Oggetto: Autostrada A14 BOLOGNA-BARI-TARANTO

Potenziamento in Sede del Sistema Autostradale e Tangenziale di Bologna "Passante versione 2020"

OGGETTO OSSERVAZIONI AL POTENZIAMENTO IN SEDE DEL
SISTEMA AUTOSTRADALE E TANGENZIALE DI
BOLOGNA "PASSANTE EVOLUTO"

Riferimento comparto R 3.28 Via Larga e aree limitrofe

Estratto da elaborato D AUA 0440 2, Riqualifica intersezione Via Mattei, P10 - Porta Massarenti

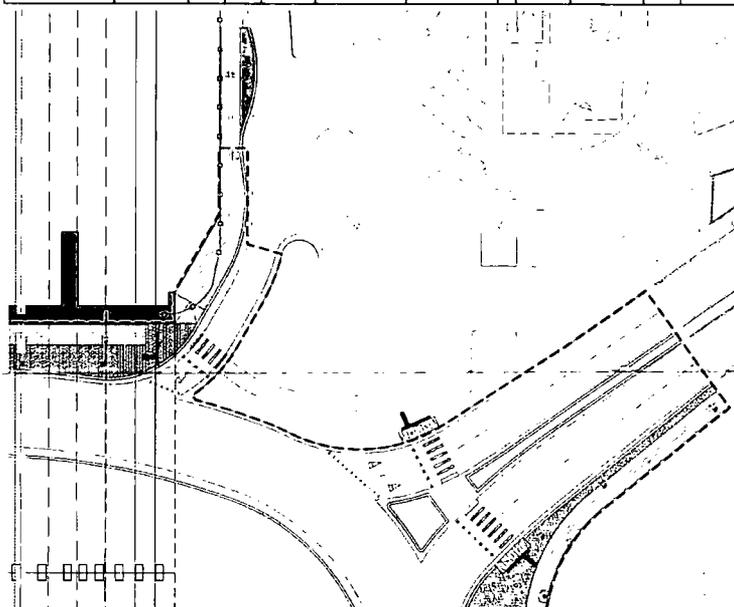
b) il progetto prevede un nuovo assetto dell'uscita del comparto, come da sovrapposizione di seguito riportata (in colore blu: stato attuale dell'accesso al comparto di proprietà - in colore rosso: lo stato di progetto del nuovo accesso al comparto): in tale area il progetto, come da tavola D AUA 0440 2, si prevede la modifica della viabilità e di aree verdi.

Dovranno essere preventivamente verificate e risolte in contraddittorio con la scrivente eventuali interferenze con i sottoservizi presenti, nonché garantite, in ogni fase della realizzazione dei lavori, le utenze per il corretto e continuo funzionamento di tutto il comparto.

Dovrà inoltre essere garantita una viabilità alternativa durante tutte le fasi di realizzazione dei lavori inquanto l'intervento comporta la modifica dell'unica uscita carrabile dal comparto.

Estratto da elaborato D ESC 0011 0, Piano particellare, Tavola 9/10

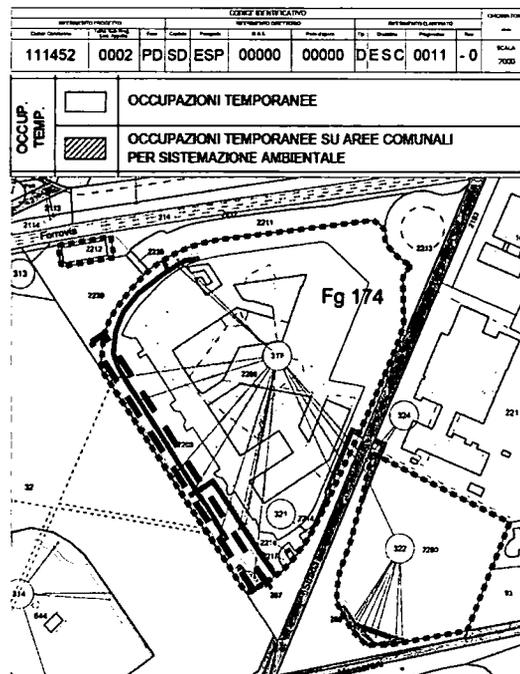
Dagli elaborati di progetto esaminati, in particolare dalla tavola D ESC 0011 0 Piano Particellare 9/10, non è chiaro se l'occupazione temporanea interessi solo un tratto di pista ciclabile o anche una parte di strada (o porzione di verde, o pista ciclabile); in ogni caso, si tratta di aree interessate da opere di urbanizzazione già collaudate che dovranno essere cedute al Comune in virtù della predetta Convenzione. Considerato l'obbligo convenzionale di cessione gravante sulla Scrivente, si chiede, qualora l'occupazione temporanea intervenisse prima della cessione al Comune, che venga garantito il ripristino dello stato dei luoghi a totale cura e spese della autorità espropriante, con la contestuale assunzione da parte di quest'ultima dell'obbligo di consegnare al Comune le aree e le relative opere una volta che sia cessata l'occupazione temporanea.

c1) Dovrà essere sempre garantita, sia in fase di cantiere che in fase di assetto definitivo, la percorribilità in piena sicurezza della strada del comparto contigua al confine ASPI.

c2) Dovrà essere sempre garantito che le attività del cantiere non abbiano incidenza/interferenza: con la funzionalità sia della circolazione viaria e dei sottoservizi presenti, sul funzionamento delle attività presenti nel comparto, con particolare riferimento a rumore, polveri, vibrazioni, etc..

Estratto da elaborato D STD 3016 2
Planimetria generale di progetto 6/8

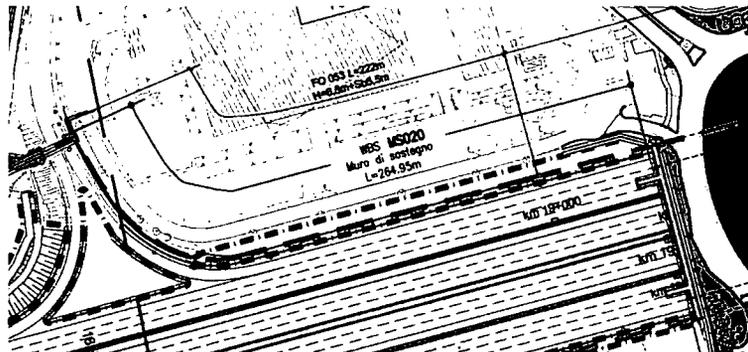
Così anche in merito al tema barriere antifoniche; si segnala peraltro che nell'elaborato sopra riportato non è riscontrata coerenza tra legenda e parte grafica in merito ai presidi.

Estratto da elaborato D ESC 0011 0, Piano particellare, Tavola 9/10

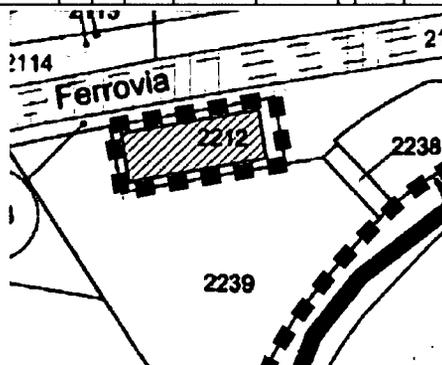
Con riferimento all'area individuata al Foglio 174, mappale 2212, si premette che detta area, di proprietà della scrivente, è interessata dalla presenza di una vasca di laminazione a servizio del comparto e che la stessa non risulta interessata dalla procedura espropriativa in oggetto, come si evince sia dalla tavola D ESC 0011 0, Piano particellare, Tavola 9/10 sotto riportata, sia dall'Elenco Ditte allegato al progetto definitivo, nel quale detto mappale non viene, per l'appunto, elencato tra quelli oggetto di occupazione.

b) La scrivente chiede, altresì, che siano sempre consentite, sia nella fase di cantiere che in quella successiva alla conclusione della realizzazione delle opere, le operazioni ordinarie di manutenzione della vasca poste a carico della Scrivente che non dovranno in alcun modo essere impediti; consentendo sempre l'accessibilità al predetto manufatto, anche mediante la costituzione, ove necessario, di servitù di passo.

c) Si ritiene opportuno richiedere verifica dell'interfaccia tra il progetto di Autostrade e il progetto FER di interrimento della linea ferroviaria adiacente la vasca di laminazione. Ciò al fine di evitare eventuali penalizzazioni sul comparto, eventualmente derivanti dal mancato coordinamento (anche temporale) tra le due tranches di intervento.

Si chiede in sostanza di dare evidenza, in ordine agli aspetti progettuali e tenendo conto dei rispettivi cronoprogrammi, della sovrapposizione relativa ai contenuti obiettivo dei due interventi citati.

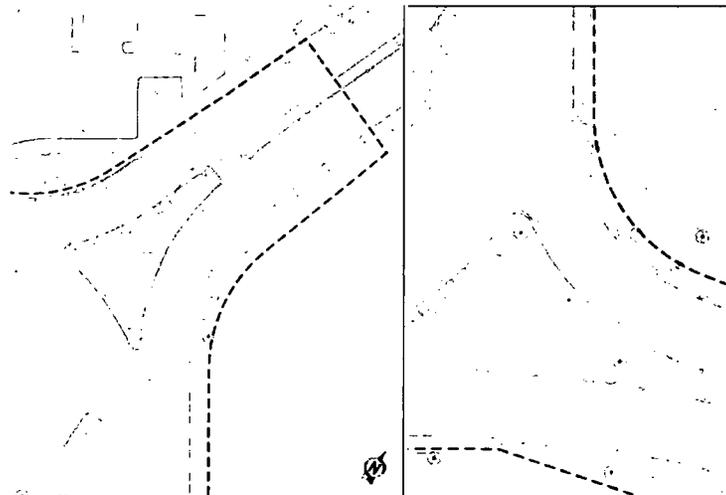
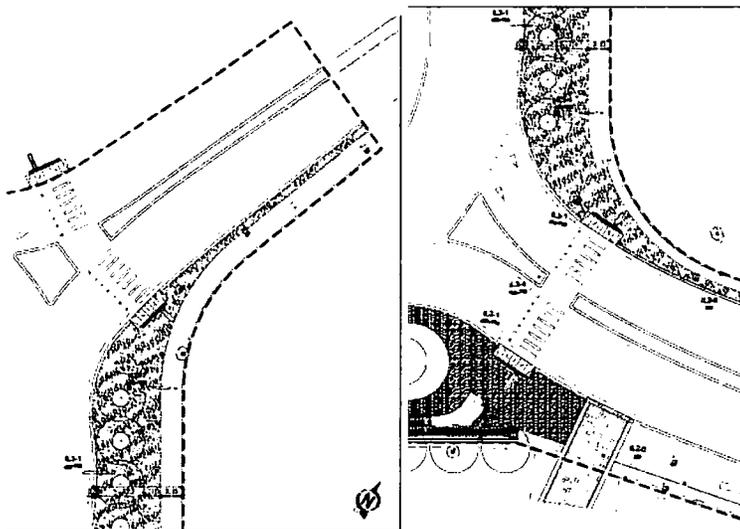
Si richiede conferma che il perimetro di intervento ricada nell'ambito delle aree esterne alla recinzione esistente dall'area destinata a parcheggio privato.

Estratto da elaborato D AUA 141 00
Opere Complementari - Barriere antifoniche
Tavola di sintesi delle barriere acustiche - Croce del Biacco 5/5

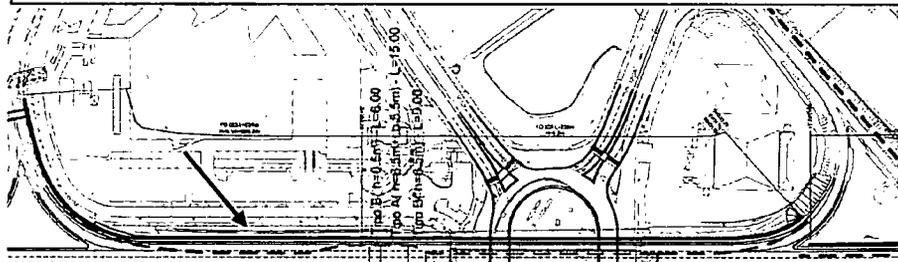
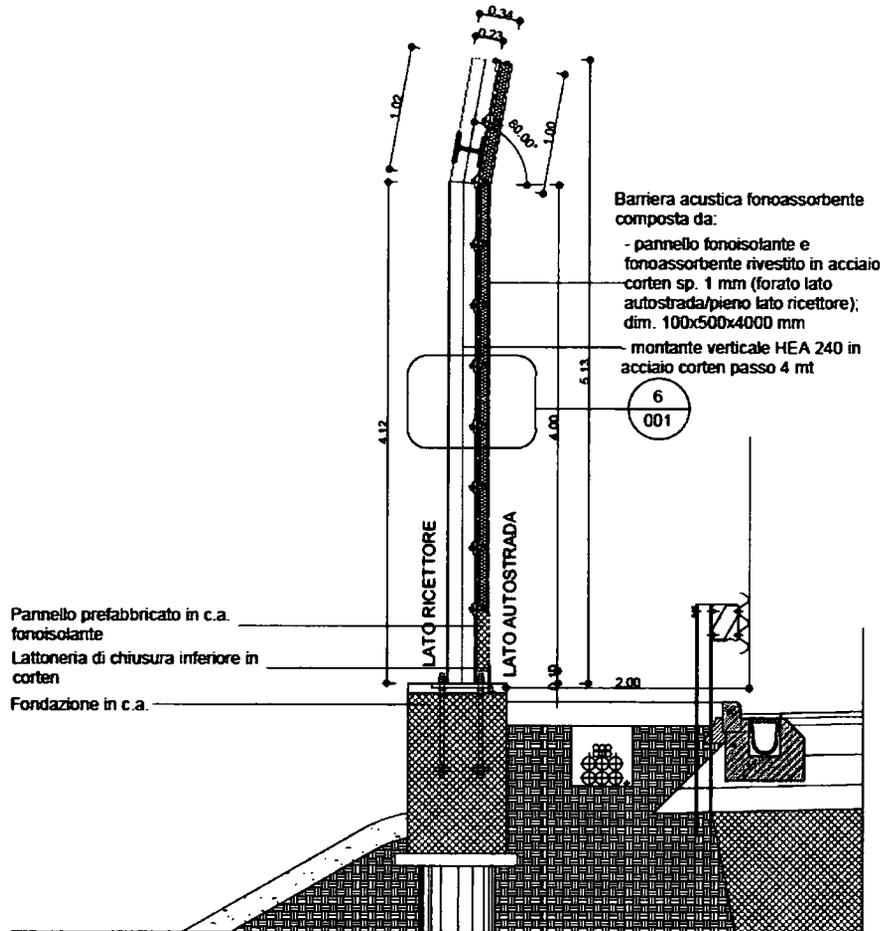
Con riferimento a quanto precede, anche in virtù della presenza, nel comparto di proprietà UnipolSai, di edificio a torre di altezza 125 metri si richiede di garantire l'equivalenza prestazionale (ovvero prestazione superiore) tra la soluzione di progetto e quella esistente, quest'ultima consistente in barriera verticale dotata di ampio sbraccio inclinato).

Si richiede in sostanza di garantire che il clima acustico del comparto a valle dell'intervento previsto risulti migliore o equivalente all'attuale, ovvero a quanto a suo tempo autorizzato.

Estratto da elaborato T ESC 0066 2
 Schede di risoluzione delle interferenze
 Fascicolo Enel

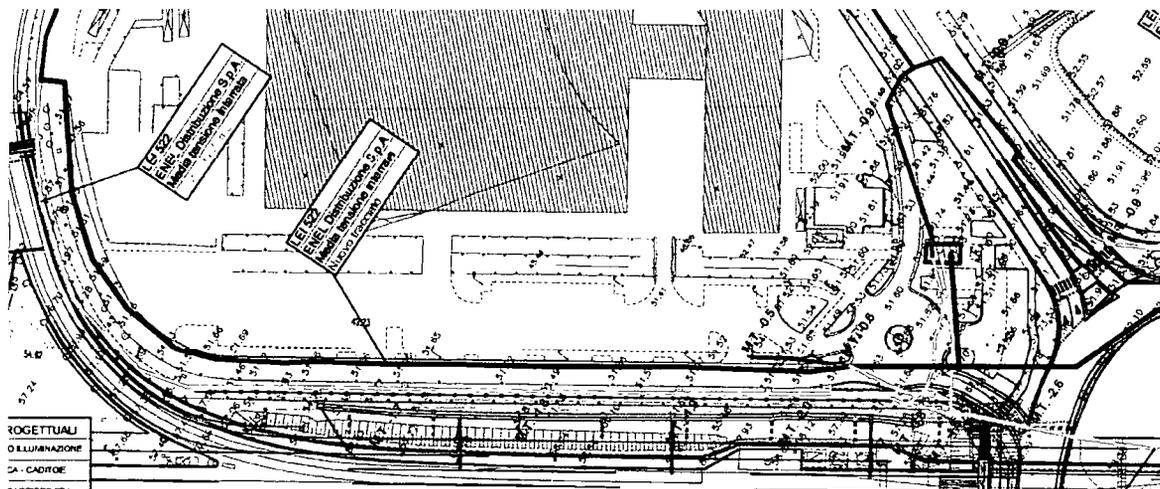
Con riferimento all'area individuata al Foglio 174, mappale 2217, 2218 e 2269 (e 2280), vista la modifica delle reti elettriche e telefoniche si ritiene debba essere garantito il ripristino, a seguito delle lavorazioni, dello stato dei luoghi a totale cura e spese della autorità competente, inoltre, sarà necessario garantire la continuità di servizio durante tutte le fasi di cantiere e al termine dei lavori.

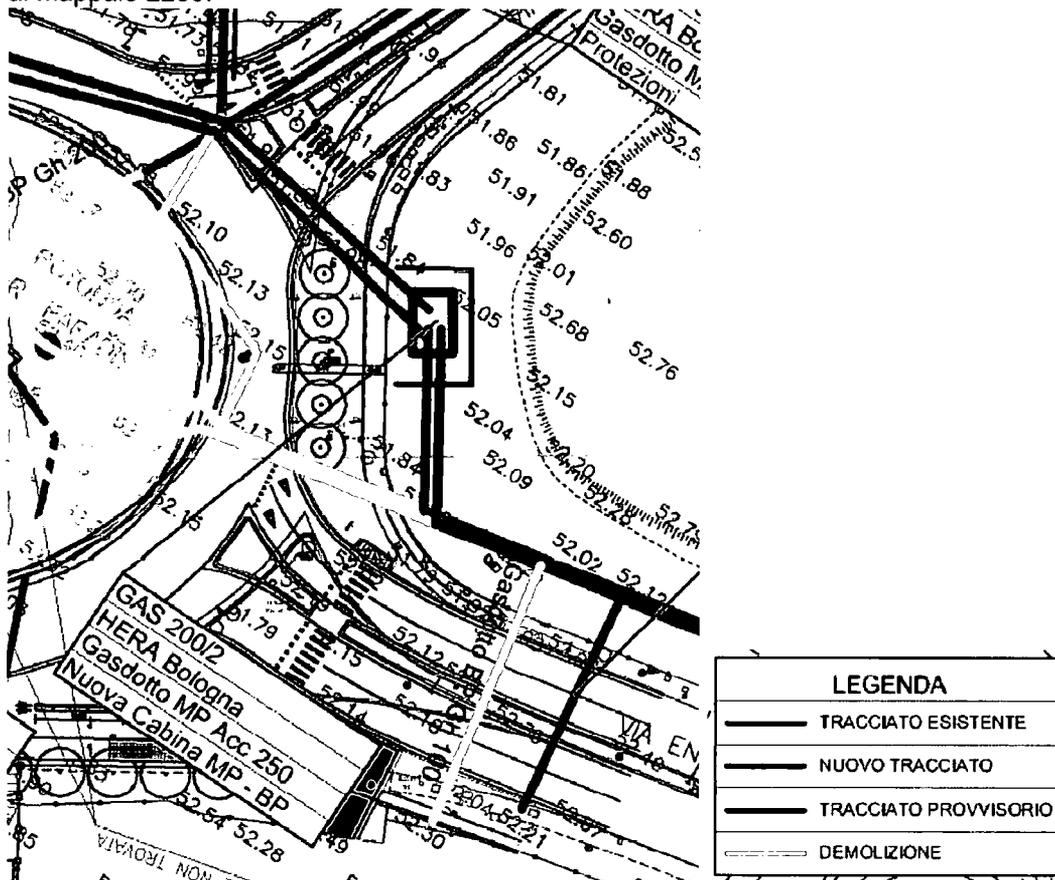
Si fa specifico riferimento alla zona del parcheggio fronte comparto, di proprietà UnipolSai, afferente al mappale 2280:

In tale area di proprietà si constata previsione di modifica condotte e addirittura di realizzazione nuova cabina di riduzione pressione. Si richiede di procedere alle modifiche suddette senza interessare l'area di proprietà privata. Si ritiene che il confronto tecnico in merito debba essere affrontato da Autostrade, tramite coinvolgimento del gestore di dette reti.
